Datum 10. prosince 2024

V objektu **SO 01-21-01 (Propustek v ev. km 0,708)** se nachází položka :

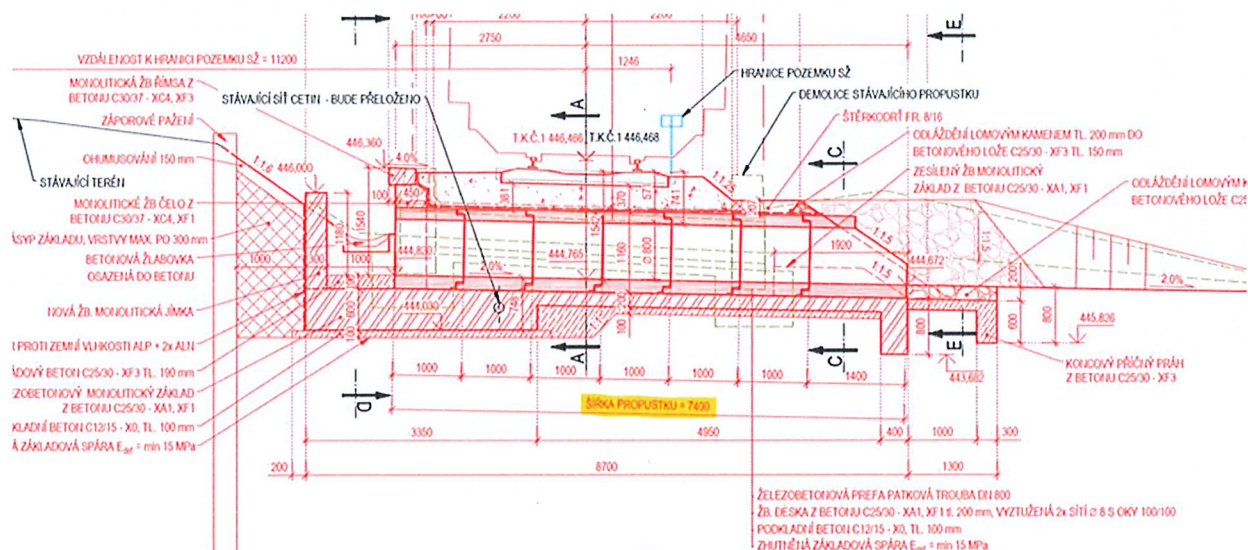
29	9183E2	OTSKP - 2024	PROPUSTY Z TRUB DN 800MM ŽELEZOBETONOVÝCH	M	14,8		
			patková trouba DN 800				
			Celkem 7,4 = 7,400				
			7,40 = 7,400 [A]				
			Celkové množství = 14,800				
			Položka zahrnuje: - dodání a položení potrubí z trub z dokumentací předepsaného materiálu a předepsaného průměru - případné úpravy trub (zkrácení, šikmé seřiznutí) Nezahrnuje podkladní vrstvy a obetonování.

Dále v projektové dokumentaci projektant uvádí délku 7,4 m viz výstřižek níže.

Žádáme zadavatele o prověření, popř. opravu.

Zadavatel opravil množství u uvedené položky v soupisu prací SO 01-21-01, který příkládá přílohou tohoto vysvětlení. V rámci nabídky uchazeče bude vyplněna a předložena tato nová verze soupisu prací.

Byla opravena výměra:

Kód položky 9183E2 – PROPUSTKY Z TRUB DN 800MM ŽELEZOBETONOVÝCH - 7,40 M
